Kystdirektoratet
J.nr. 24/04597
Ref. Gitte Gro Poulsen
13-11-2024

Tilladelse til havsvømmebane i Nordhavn, Københavns Kommune

Figur 1. Placeringen af tre ankre inden for anlægsområdet, som er beskyttet af Museumsloven.

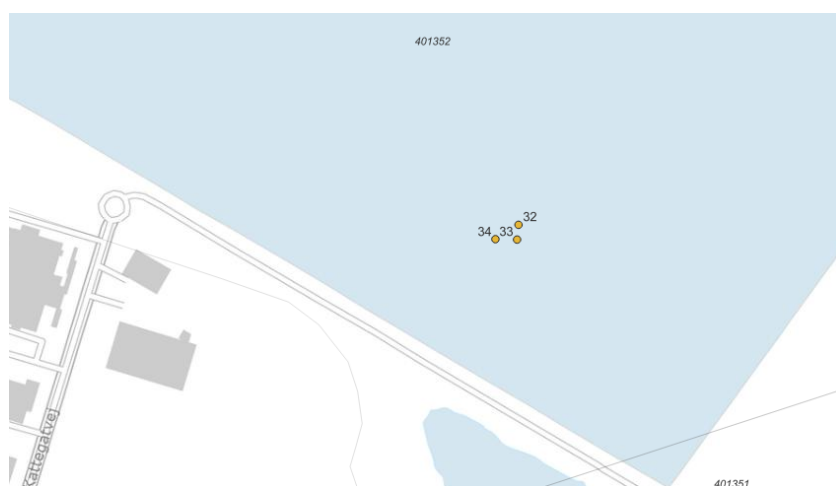
...”Vikingskibsmuseet skal i den anledning gøre opmærksom på, at der indenfor det ansøgte område findes tre redeponerede ankre som er beskyttet af Museumsloven.

Såfremt de, i ansøgningsmaterialet beskrevne betonankre, udlægges i behørig afstand, så hverken betonankre eller ankerkæder beskadiger de beskyttede ankre, har Vikingeskibsmuseet ikke yderligere bemærkninger til det ansøgte. Ansøger bør dog være opmærksom på Museumslovens § 29h stk.1, ifølge hvilken fund af spor af fortidsminder eller vrage gjort under anlægsarbejde straks skal anmeldes til Slots- og Kulturstyrelsen og arbejdet standes.”.

Vi vil i forhold til de redeponerede ankre være opmærksomme på disse og udlægge ankre og kæder i behørig afstand fra disse. Vi har 27/8 2024 anmodet Vikingeskibsmuseet om de nøjagtige positioner så vi kan tage hensyn ved udlægning af vores ankre.
